工程指示 / 要求簡箋(E.I.)

工程指示編號：EI 1494 / 20

工程名稱：觀塘裕民坊

工程項目：幕牆 企身收口鋁板(補 T2N 碰瓦位)

名稱	室外收口件拆圖	制圖	甄惠芳	2019.4.15	修改	A	B
材料	3mm鋁	復核	譚永林	2019.4.20	日期	2019.4.30	2019.5.23
顏色	UC1803649-FXL-3	批准			圖號	APB-H20R

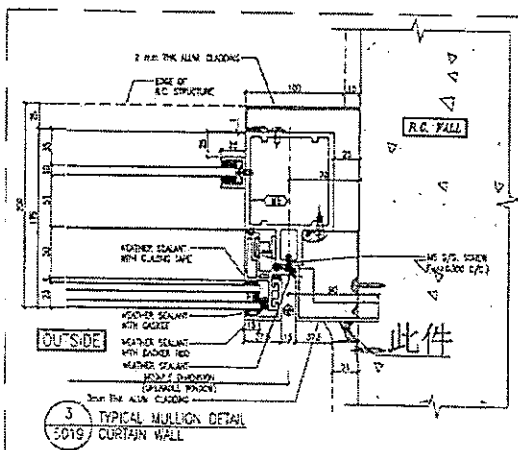
請按加工圖生產企身收口鋁板送地盤安裝

因 EI0511 拆圖有誤，T2N2 應用碰瓦款，不是碰露台款

請先從 EI0511 中抽取同款，送 27/F 以下數量到地盤安裝

物料編號	層數	每層數	總數	使用位置
APB-H20R	43	1	43	T2CWN-2
